Estratti dalla visura planimetrica, corrispondenti allo stato di fatto

Concessione Edilizia n. 2394/86 (Risanamento)

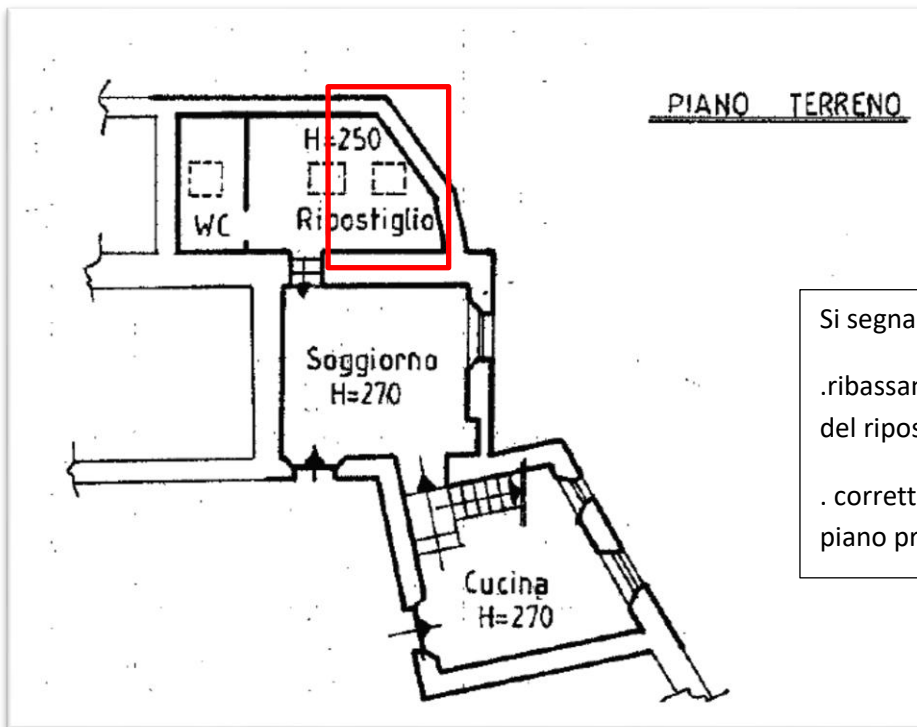
Si segnalano:

.ribassamento parziale del soffitto
del ripostiglio a h 2,30 m

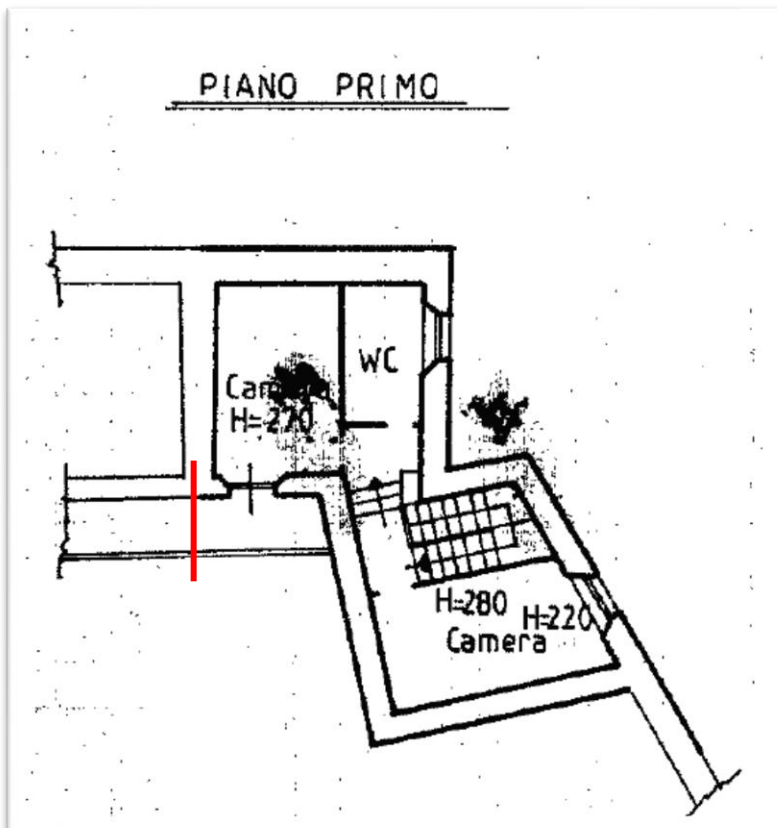
. corretto limite di proprietà al
piano primo

Concessione Edilizia n. 2548/87 var. della 2394/86 (copertura intercapedine e formazione locali accessori)

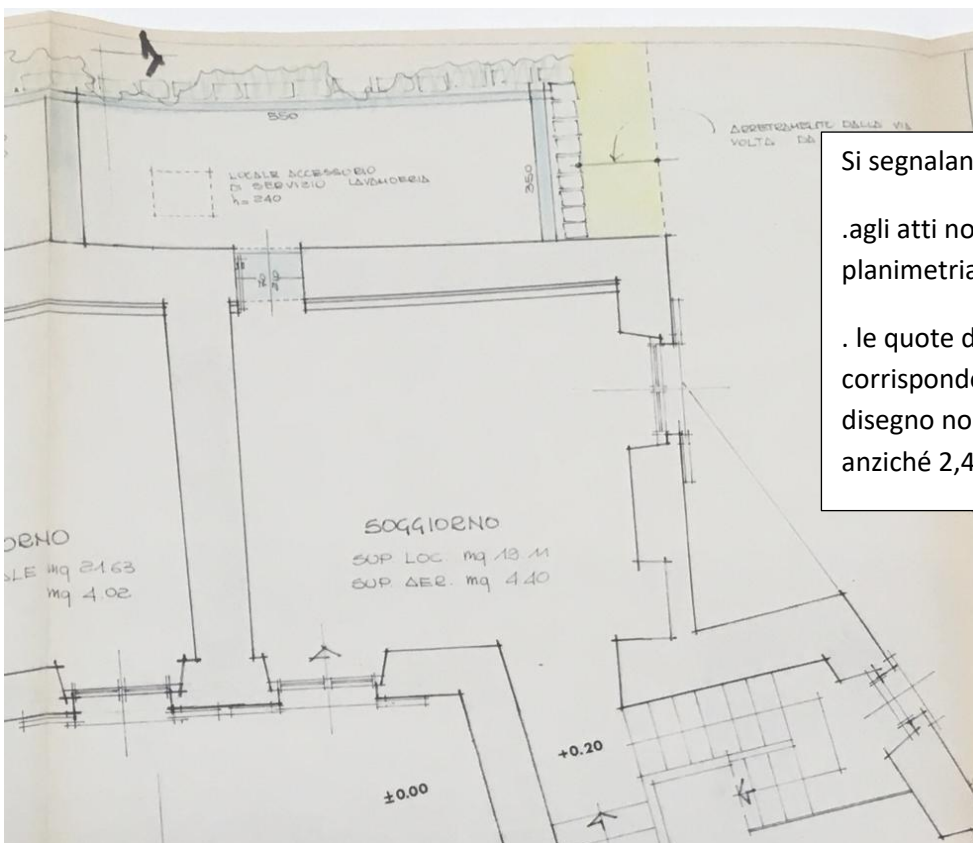
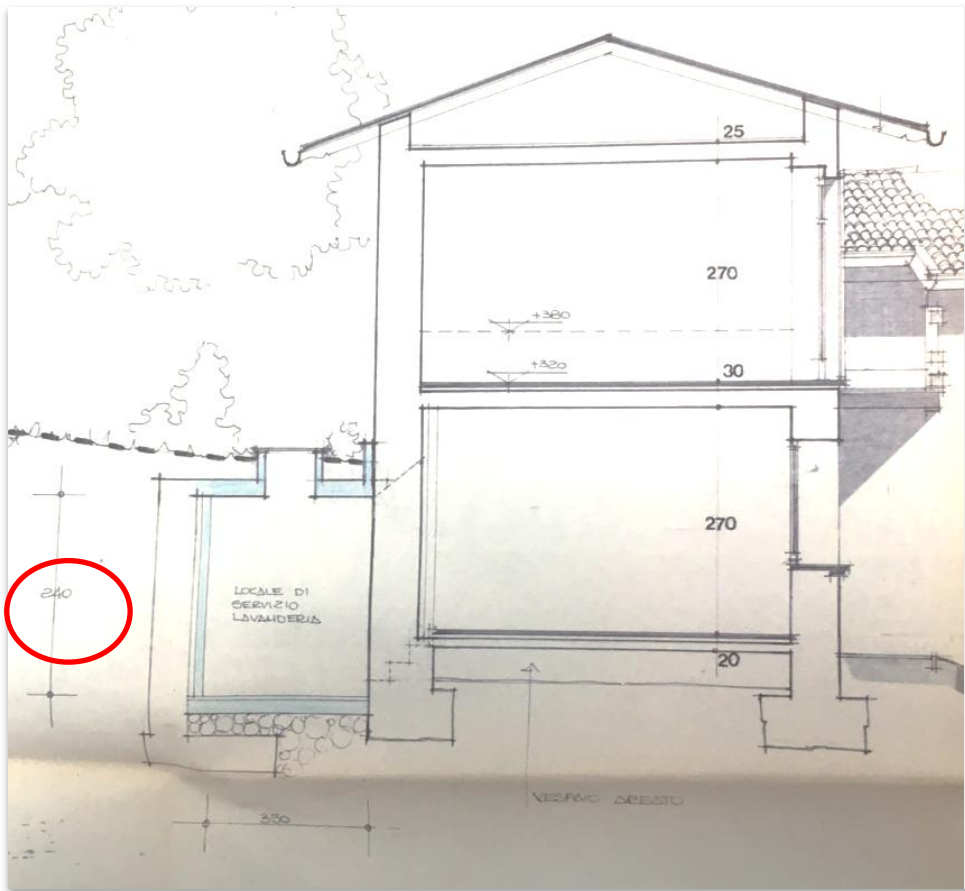
Si segnalano:

- .agli atti non è presente la planimetria degli spazi accessori
- . le quote dell'intercapedine corrispondono all'autorizzato, il disegno non è in scala, l'altezza anziché 2,40 m è 2,50/2,30 m
